柴又地域統合小学校改築懇談会ニュース

令和7年2月発行 第3号

諸室検討案

1階及び敷地全体

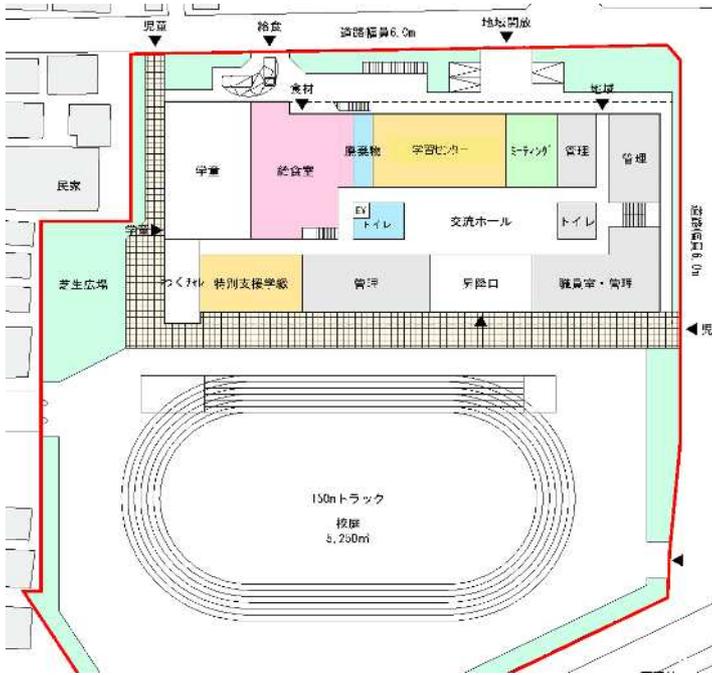
- ・学習センター（学校図書館）は、利便性や水害リスクを考慮すると、2階以上に配置するほうがよい。
- ・職員室は2階にあるほうが教室と近く、災害時に拠点機能を維持できる。
- ・校舎の周囲にひさしをつけたい。
- ・低学年の利用が少ない特別教室（理科室など）は、上の階でよい。
- ・多目的室は1階に配置し、交流ホール、昇降口と一体的に使えるようにしてほしい。
